ENDESA GENERACIÓN PORTUGAL S.A (EGP)
PROJETO SOLAR DE ATALAIA-CONCAVADA E LINHAS ELÉTRICAS DE
INTERLIGAÇÃO (220 KV) VIA SE-COMENDA E CRUZEIRO – GRUPO 3

PROJETO DE EXECUÇÃO
ESTUDO DE IMPACTE AMBIENTAL
VOL. V – ELEMENTOS ADICIONAIS

O presente documento constitui o **VOLUME V – ADITAMENTO** do Estudo de Impacte Ambiental (EIA) relativo ao Projeto Solar de Atalaia-Concavada e Linhas Elétricas de Interligação (220 kV) via SE-Comenda e Cruzeiro (AIA n.º 3736), datado de maio de 2024, e visa dar resposta à solicitação da Agência Portuguesa do Ambiente (APA), veiculada através do ofício n.º **S044652-202407-DAIA.DAP DAIA.DAPP.00102.2024 (ANEXO XIII – Pedido de Elementos Adicionais do VOLUME IV – ANEXOS)**.

Figura 3– Exemplo de Esquema do atravessamento das linhas de água pela vedação (CFA)

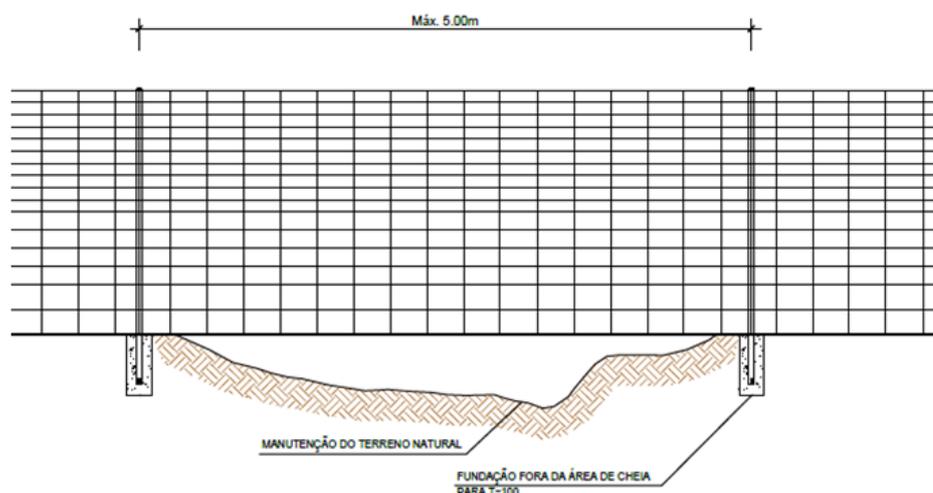
- iii. Sobreposição dos elementos do projeto sobre a área inundável obtida no estudo hidrológico e hidráulico, devendo ser evitada a implantação dos elementos do projeto sobre essas áreas.*

Estas dimensões são suficientes para dar passagem ao escoamento superficial nestas linhas de água sem que haja interseção com a estrutura em si (tendo em conta as profundidades e larguras de escoamento determinadas no Estudo Hidrológico). Nestas condições, não se considera haver nenhum local associado à área de projeto onde ocorra um impedimento do livre escoamento da água superficial para o período de retorno de projeto de 100 anos.

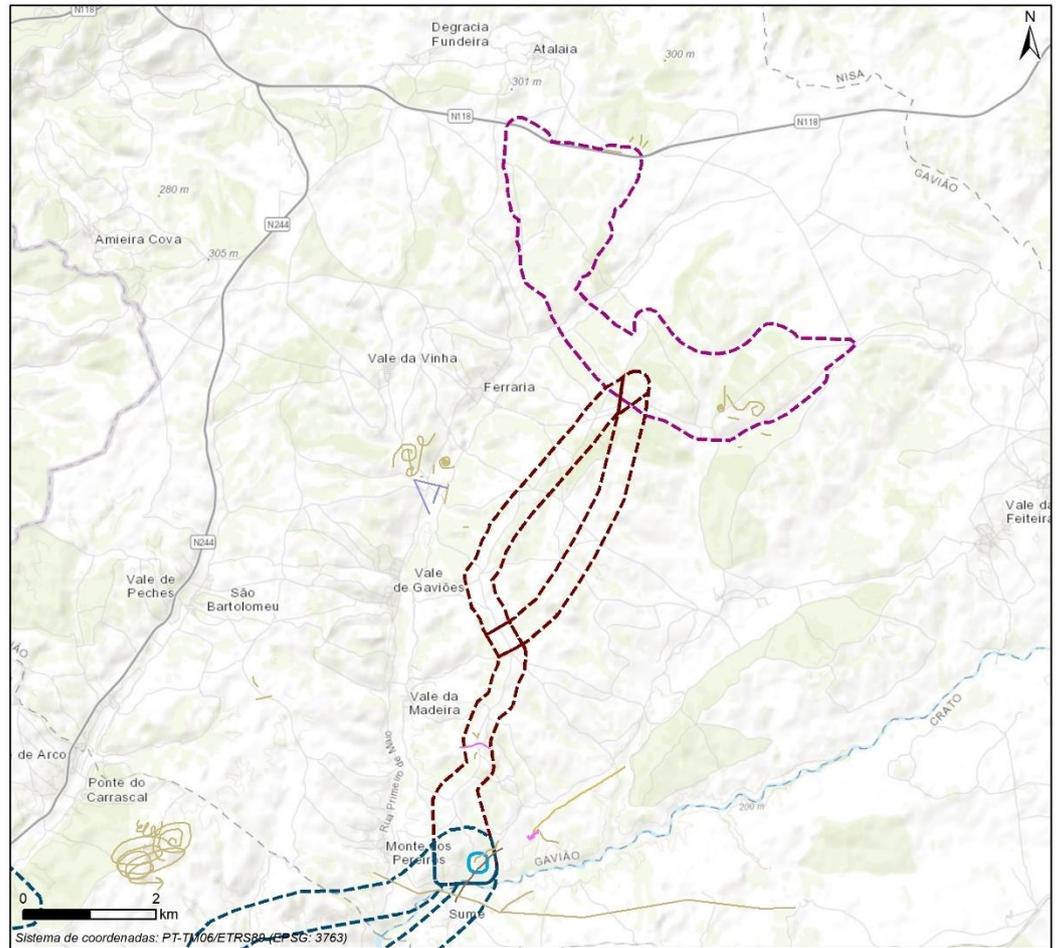
4.6.14. Apresentar as figuras onde os movimentos são apresentados, com melhor definição e discriminação dos movimentos em causa, designadamente em maior dimensão, devido à dificuldade de leitura das mesmas.

Conforme solicitado procedeu-se à revisão das figuras onde são apresentados os movimentos, de forma a se conseguir obter uma melhor leitura das mesmas. No geral, optou-se por dividir as figuras por espécie por ordem alfabética. Abaixo apresentam-se as figuras que se encontram igualmente apresentadas na secção 7.3.5 do Relatório Síntese do EIA, correspondentes à Figura 7.12 a Figura 7.14 e Figura 7.25 a Figura 7.28.
